**Forum mondial de l'harmonisation
des Règlements concernant les véhicules****179^e session**

Accord de 1958 :**Proposition d'amendements à la Résolution d'ensemble
sur une spécification commune des catégories
de sources lumineuses (R.E.5)****Proposition d'amendement 4 à la Résolution d'ensemble
sur une spécification commune des catégories
de sources lumineuses (R.E.5)****Communication du Groupe de travail de l'éclairage
et de la signalisation lumineuse***

Amendement 4 à la Résolution d'ensemble sur une spécification commune des catégories de sources lumineuses (R.E.5)

Avant la feuille LR1/1, ajouter les nouvelles feuilles C5W/LED/1 à 4, comme suit (voir les pages ci-après; une page par feuille) :

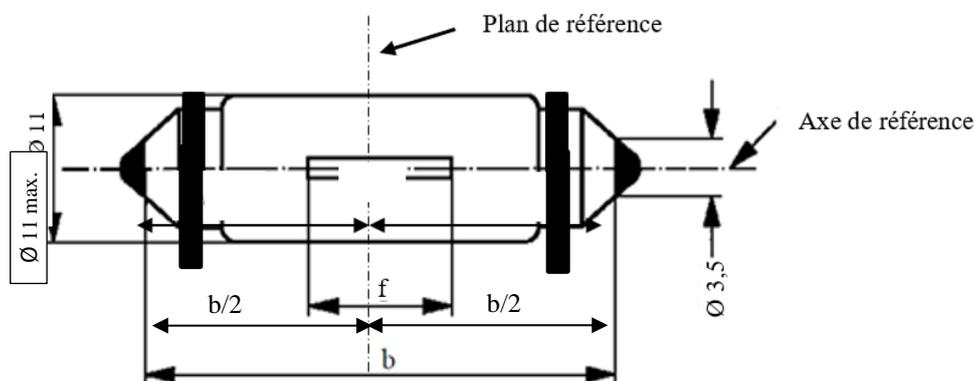
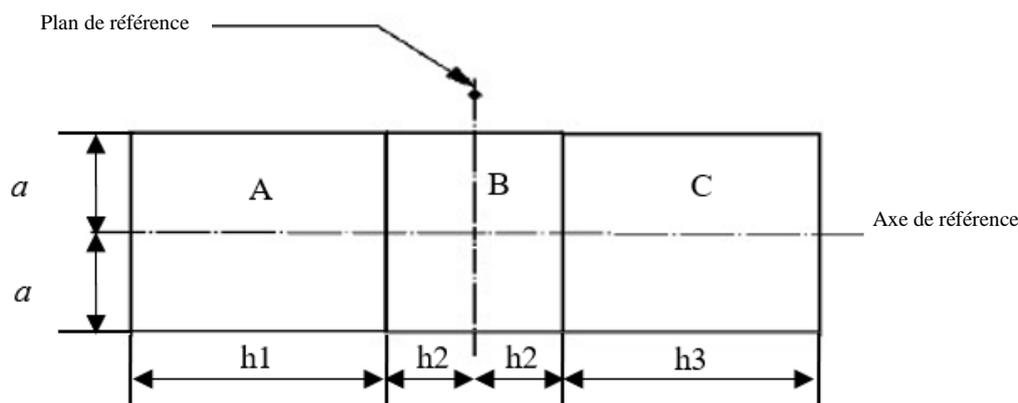
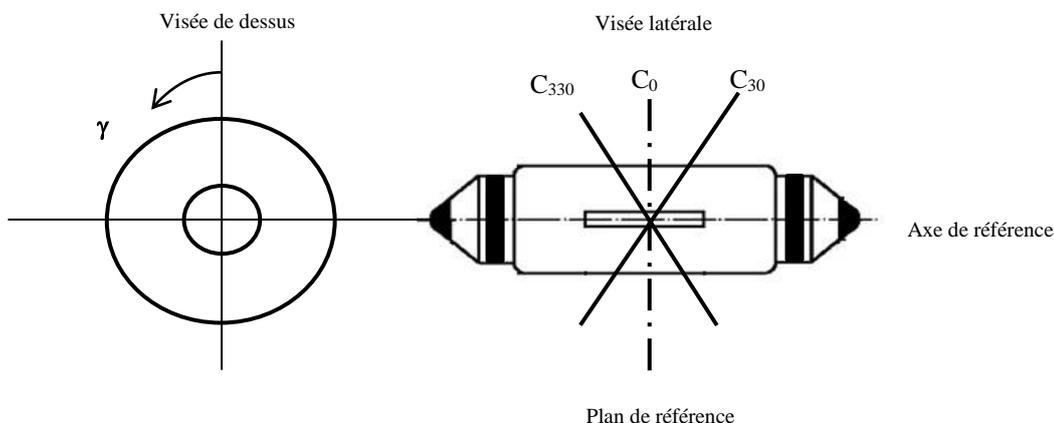
Les dessins n'ont pour but que d'illustrer les principales dimensions (en mm) de la source lumineuse à DEL.

Après la feuille PY21W/LED, ajouter les nouvelles feuilles R5W/LED/1 à 4 et W5W/LED/1 à 4, comme suit (voir les pages ci-après ; une page par feuille) :

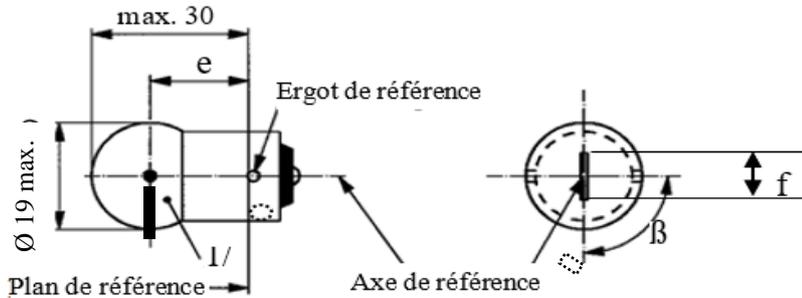
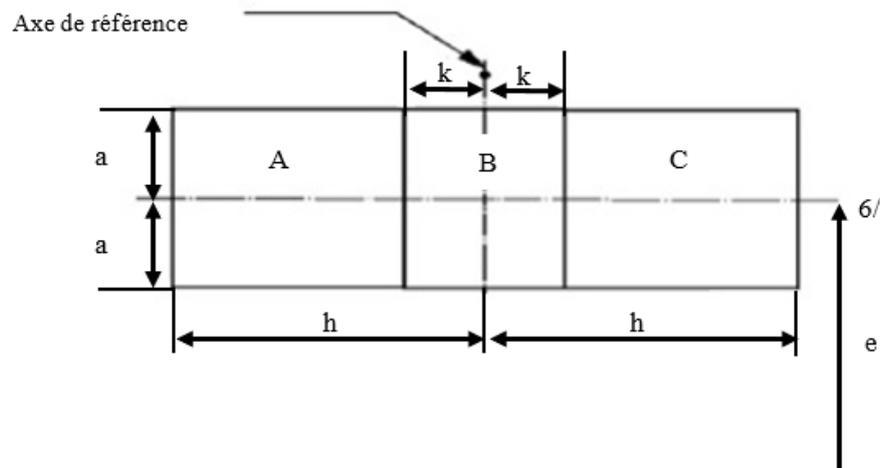
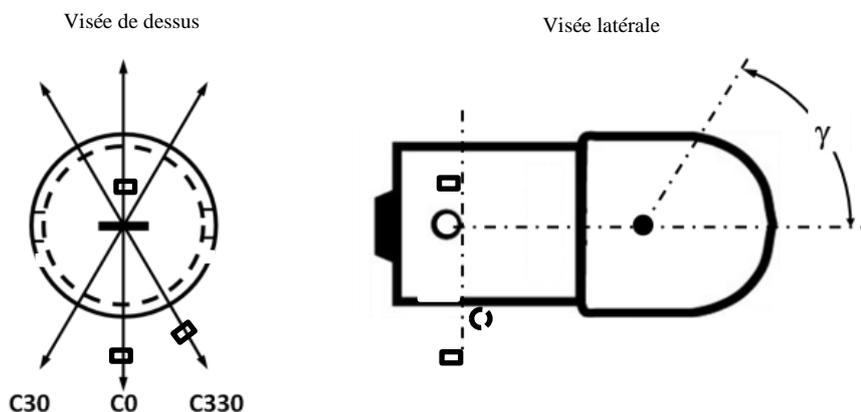
Les dessins ont pour seul but d'illustrer les principales dimensions (en mm) de la source lumineuse à DEL

Feuille W5W/LED/4

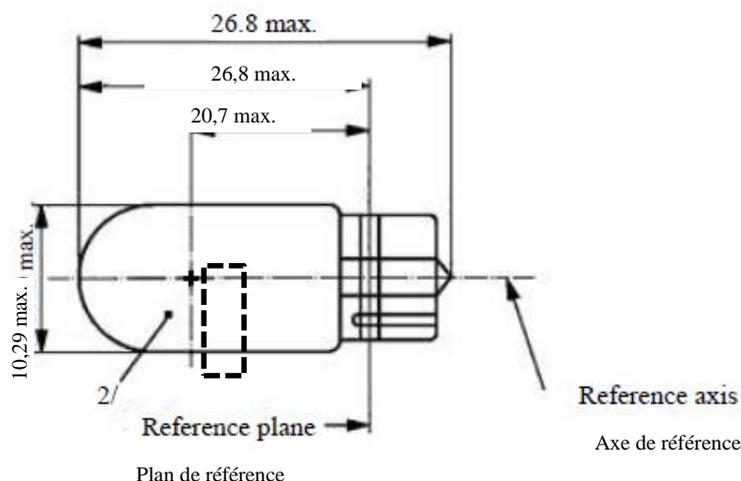
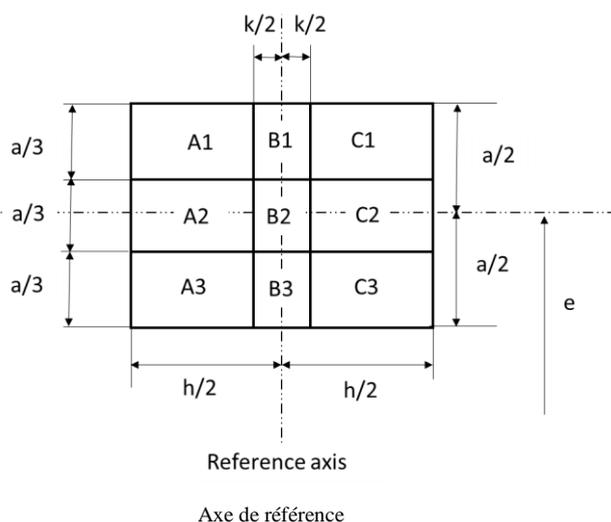
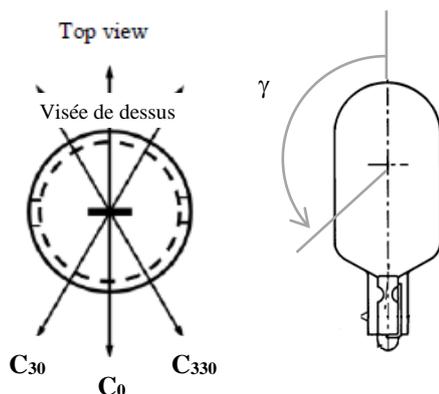
Les dessins ont pour seul but d'illustrer les principales dimensions (en mm) de la source lumineuse à DEL.
